令和元年6月改訂
 コンクリート構造物品質確保ガイド【ガイド】2019 改訂資料

・コンクリート構造物品質確保ガイド【ガイド】2019 改訂内容

図-1 橋台たて壁における
躯体幅と最大ひび割れ幅の関係

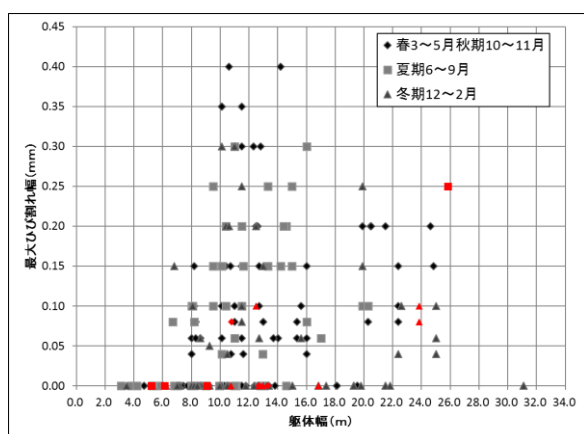
追加したデータ件数は 200 リフト分であり、このうち橋台たて壁が 29 リフト、橋台胸壁が 8 リフトとなっている。データを追加した橋台たて壁のグラフを図-1、橋台胸壁のグラフを図-2に示す。今回追加データ(図中の赤色プロット)は最大ひび割れ幅が小さい範囲に分布しており、この傾向について今後も注目していく。
